**“Análise da Viabilidade Técnica e Ambiental
de AHEs no Sudoeste de Goiás”**

Relatório Final

SJCampos/SP, abril de 2005

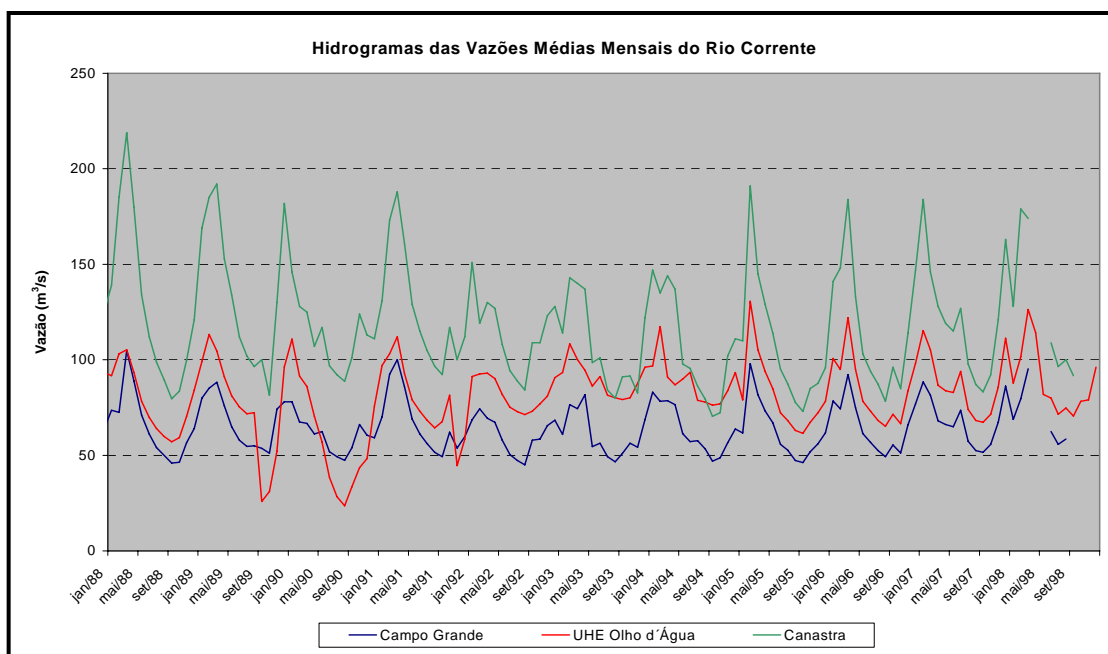
Apenas nos últimos 10 anos, verificam-se inconsistências em diversos períodos, como entre setembro e novembro de 1989 e entre maio e novembro de 1990, dentre outros.
